## **Commissione Tecnica PNRR-PNIEC**

**Parere n. 200 del 5/10/2023**

<b>Progetto 9266</b>	<p><i>Valutazione Impatto Ambientale</i></p> <p><b>Progetto di realizzazione di un impianto fotovoltaico denominato "Impianto Agrivoltaico Fattoria Solare Paradiso" della potenza massima complessiva di 46,7235 MWp da realizzarsi nel comune di Poirino (Città Metropolitana di Torino), in località Ternavasso.</b></p> <p><b>ID_VIP: 9266</b></p>
<b>Proponente</b>	<p><i>REN 176 S.R.L.</i></p>

Figura 6: Particolare delle recinzioni perimetrali e dei cancelli di accesso

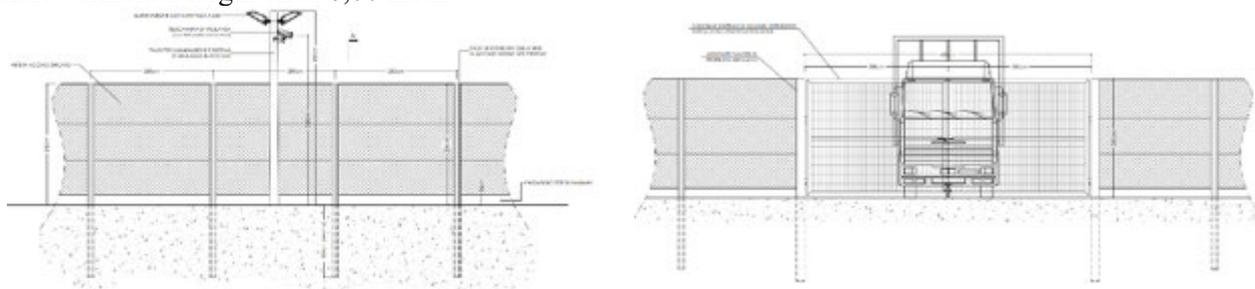
Inoltre, la Commissione ritiene che per la realizzazione della recinzione e dei cancelli debba essere escluso l'utilizzo di reti a maglia metallica plastificata, come indicato nella **Condizione Ambientale n. 1**.

Infine, la Commissione ritiene che per permettere il passaggio per la piccola e media fauna la recinzione debba essere sollevata da terra di almeno 30 cm per tutto il suo sviluppo come indicato nella **Condizione Ambientale n. 2**.

CONDIZIONE AMBIENTALE N. 2	
<b>Macrofase</b>	Ante Operam
<b>Fase</b>	Fase di progettazione esecutiva
<b>Ambito di applicazione</b>	Biodiversità
<b>Oggetto della condizione</b>	<p>a. Ai fini di evitare la formazione di insaccature a fondo cieco nella recinzione dell'impianto, che possono determinare situazioni di pericolo e di difficoltà gestionale nei confronti della fauna di medie e grandi dimensioni (ungulati, carnivori), deve essere modificato il layout dei campi FV5 e FV6, in modo che gli Elementi di pregio SB1 (siepe/boschetto) e SA3 (siepe arborea) non costituiscano vie senza uscita. A tale scopo, potrebbero trovare continuità rispettivamente nelle aree ZU2 (Zona umida) e BO3 (Bosco).</p> <p>b. Lungo il margine Est dei campi FV1, FV3 e FV5 le fasce di mitigazione di Tipo 1 dovranno essere sostituite da fasce di Tipo 2, allo scopo di garantire una maggiore funzionalità degli ecotoni con le aree di ripristino della ex cava e con le aree agricole.</p> <p>c. Allo scopo di garantire la permeabilità delle recinzioni alla piccola e media fauna, le stesse dovranno essere sollevate di 30 centimetri da terra.</p>
